Changements apportés sur le modèle AxleSplitHEVv6 durant le BEI 2017-2018

Durant le BEI nous avons modifié en partie le modèle mis en place durant les années précédentes, les modifications sont faites jusqu'au niveau des blocs qui seront auto codés, à l'intérieur de ces blocs aucun changement n'a été fait sauf cas exceptionnel. Tous les changements apportés au modèle sont détaillés dans ce document. Pour connaître les blocs qui ont étés utilisés pour l'auto codage, veuillez-vous référer au document concernant l'architecture des processeurs.

Figure 2 - Reconnexion du bloc multiplieur

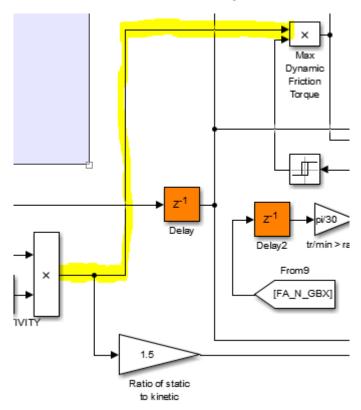
Bloc *Clutch*: Toutes les anciennes sorties ont étés changées pour mettre une logique de bus (bus selector / bus creator), de même à l'intérieur du bloc lui-même. A l'intérieur du bloc nous avons également fait une modification. En effet un bloc multiplieur possédait un port qui n'était pas connecté, l'autre unité de travail nous a informés qu'au vu des équations, la connexion devait être faite. Nous l'avons donc fait de la manière suivante (fil surligné):

Figure 4 - Endroit d'où est issu le problème

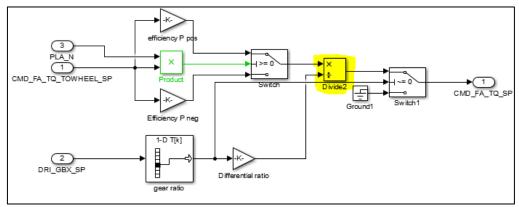
Une partie du bloc $Command: Command torque towheel \rightarrow torque to clutch conversion FA à également été modifiée. En effet, lorsque nous lancions l'ancien modèle nous avions un warning qui pourrait potentiellement mener à un crash dans l'auto codage. Le warning était le suivant :$

Warning: Division by zero in 'AxleSplitHEVv6Old/HEV model/Command/Command - Torque towheel->torque to clutch conversion FA/Divide2'

Cela signifie que parfois, une division par zéro est effectuée. En effet, regardons ou nous indique le warning :

Le problème intervient au niveau du bloc Divide2, en effet des divisions par zéro ont lieu comme on peut le voir en observant la sortie du bloc $gear\ ratio$:

Figure 6 - Solution proposée pour le problème de division par 0

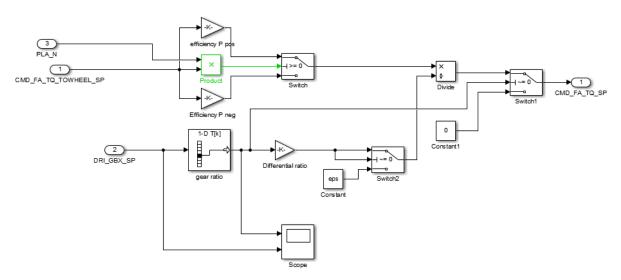
On voit bien que la sortie passe souvent par 0 et que donc des divisions par zéro ce font. Heureusement ce calcul n'est pas pris en compte grâce au switch avec le bloc de division qui permet d'envoyer 0 si on a 0 en sortie du *gear ratio*. Il n'empêche que la division par zéro est quand même faite. On ne peut tolérer ça lors de l'auto codage nous avons donc trouvé un moyen de contourner ce problème grâce à la constante matlab *eps* qui correspond à une très petite valeur. Voici la solution mise en place.

En sortie du *differential ratio* on met donc un switch qui prend la valeur de sortie si celle-ci et non nulle et *eps* si la sortie est nulle. On envoie donc ceci dans le bloc de division et ensuite on a un deuxième switch qui permet de ne pas prend en compte la division si la sortie du *gear ratio* est nulle.
